A	Justert kummer til bussterminal pga. samling til oljeutskiller. Nye er SF15, 16, 17, 18, 19 og HS12.	17.	18.	19.	og HS12
Revisjon	Revisjonen gjelder	utarbeid	Konstr	Godkjent	Rev. dato
		Tegningsdato 26.01.2022			
E39-Kollektivknutepunkt-Fløtoy		Bestiller H.Furuset			
Drenslan Kumskjema Arbeids tegninger		Prosjekt for DoV.			
		Prosjekt av Plan og utbygging, vest 1.			
		Prosjektnummer			
		Prosjektosenummer			
		Arkivreferanse E39-Kollektivknutepunkt-Fløtoy			
		Målestokk A1-format 1:100			
		Koordinatsystem EUREF89NTM/NN2000			
Utarbeidet av royjak	Kontrollert av B.Svardal	Godkjent av	Konsulentarkiv	Tegningsnummer / revisjonsboksnavn	G-05 B

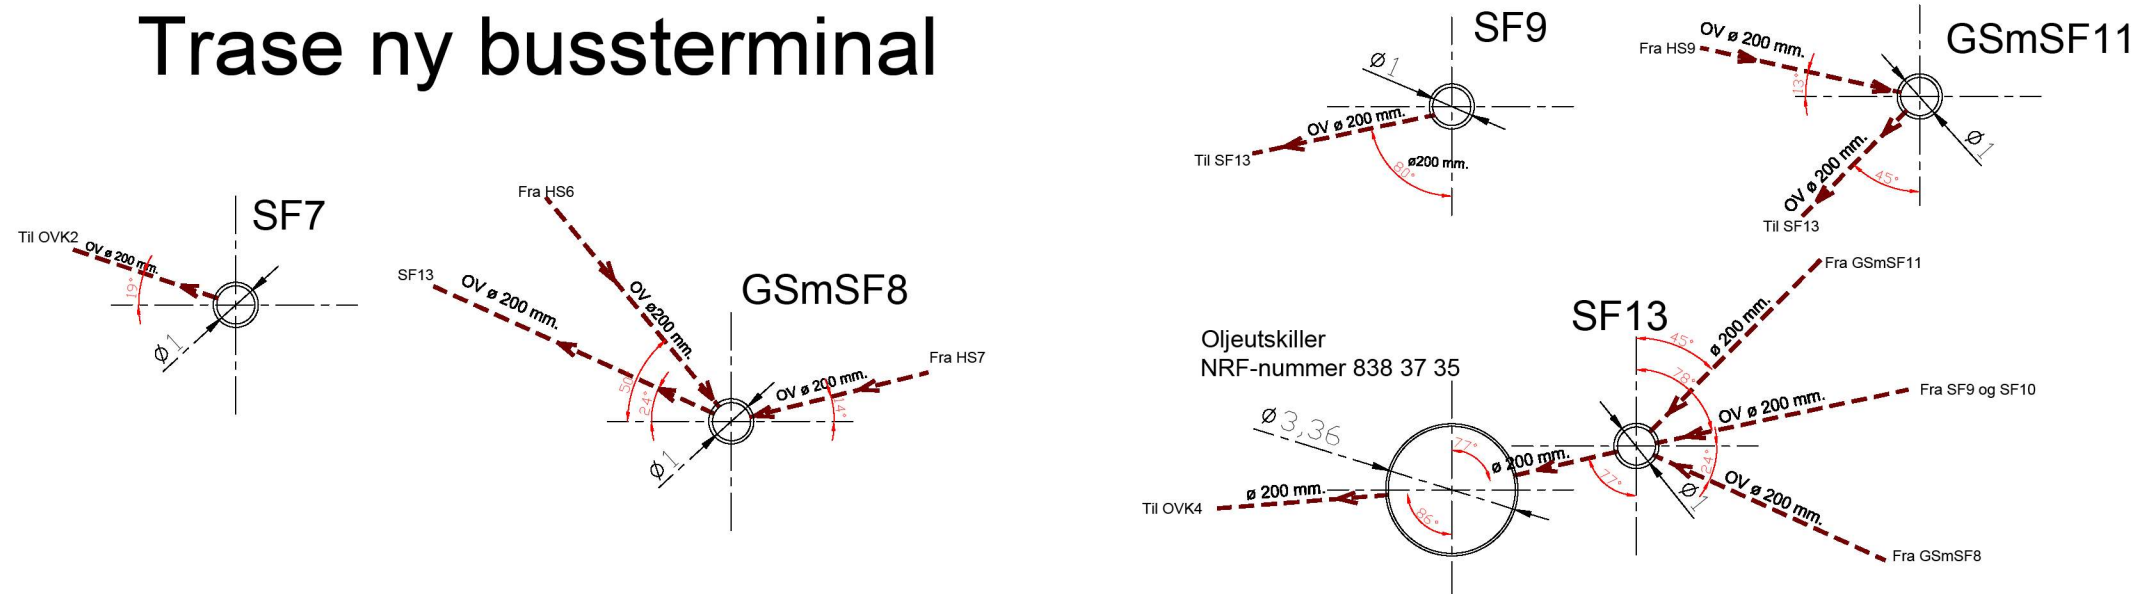
B Vist SF14, SF10 er flyttet fra grøft terminal til lavbrekk i kulvert. Nye HS12, HS13 og HS14. roy jak 18.04.23
